水栓金具_外観類似品情報

No. R-077

件名 TLJ30型 上げ吐水と下げ吐水の違い

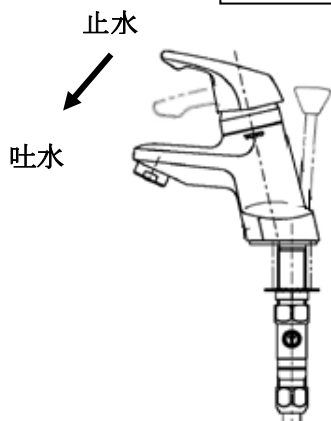
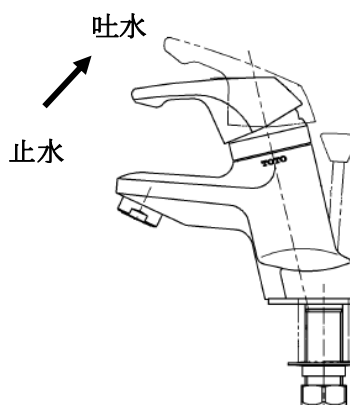
止水時のハンドル位置が異なります。

レバーハンドルを下げると水が出ます。

レバーハンドルを上げると水が出ます。

前期品と後期品ではバルブカートリッジの互換性はありません。
